委員から頂いた質問事項への回答

(柏崎刈羽原子力発電所の安全対策の確認事項)
No.16 水素爆発対策

2023年6月2日
東京電力ホールディングス株式会社

事象初期の水素濃度差・フランジ近傍の水素濃度差

【事象初期から流れが安定するまでの変遷】

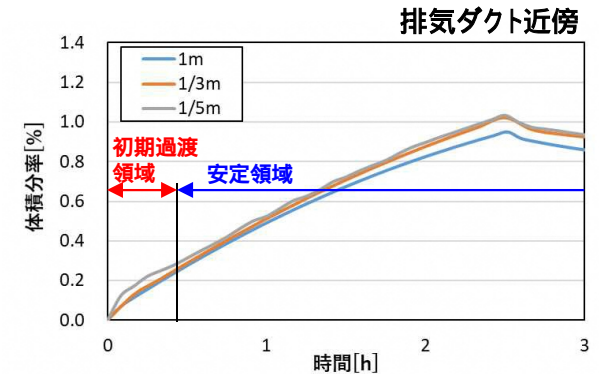
【ご指摘】 今回の解析結果（ p 3 の 排気ダクト近傍、時間 0 h 付近 ）にも見られますように、格子 1/3 と 1/5 で水素放出の初期時間で濃度の微妙な違いが見られる原因がわからない。

- 初期過渡領域
 - (1) 事象初期、常温の空気が満たされている部屋に、水素を含んだ高温ガスの噴き出しが開始される。
 - (2) 格納容器からの噴き出し部直上の狭い範囲に、水素を含む高温ガスが集中的に流れる領域が現れる。
 - (3) 流れ場が狭いことから、水素を含む高温ガスの濃度の濃淡がメッシュ幅により若干異なり、メッシュ幅が小さいほうが、その流れ場中心付近の濃度が若干高い状態となる。
 - (4) 水素を含んだ高温ガスの濃度が高いほど、部屋の中でガスを流動させる駆動力が大きくなる。
 - (5) 排気ダクト近傍を含むメインストリームにおいて、メッシュ幅が小さい方が水素を含む高温ガスの流量が若干大きくなり、水素濃度も若干高くなる。
- 安定領域
 - (6) 時間の経過により、水素を含む高温ガスが部屋全体に拡散され、濃度が均一化し、ガスの流れも安定する。
 - (7) ガスの流れが安定してしまうと、メッシュ幅が 1/3m と 1/5m では水素濃度の差は解消される。

各解析の1メッシュでの水素濃度比較

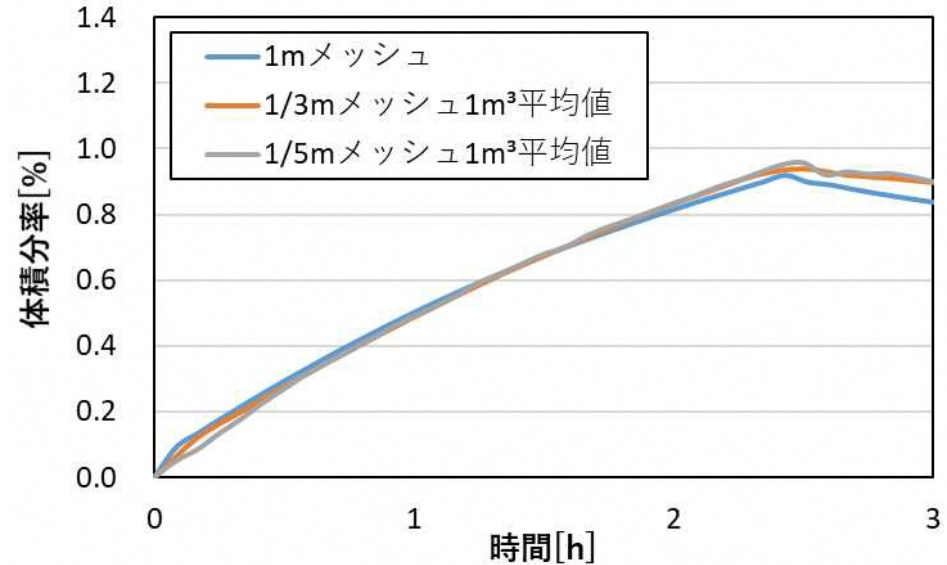
【ご指摘】1メッシュの結果比較（p 4 左図）においても濃度の相対値に思った以上の大きな違い（6倍にも及ぶ）がある。

- メッシュ幅1/3mの水素濃度がエリア内で最大となるPCVフランジ近傍において、同位置を基準とした1m³における水素濃度の平均値を比較した結果、メッシュ幅1/3mと1/5mの水素濃度に有意な差がなく、メッシュ依存性は飽和傾向であることを確認。

- 水素漏えい箇所のフランジ近傍の1メッシュの水素濃度は、メッシュ幅が小さくなるにつれて、漏えいする格納容器ガス組成値（30vol%程度）に漸近するため、1メッシュで比較すると、メッシュ幅が小さいほど濃度は高い傾向となる。
- そのため、フランジ近傍の同じ1m³の水素濃度について、メッシュ幅1/3mと1/5mの場合の解析結果を比較することで、メッシュ依存性について検証し、その結果、メッシュ幅1/3mと1/5mの水素濃度に有意な差がなく、メッシュ依存性は飽和傾向であることを確認した。
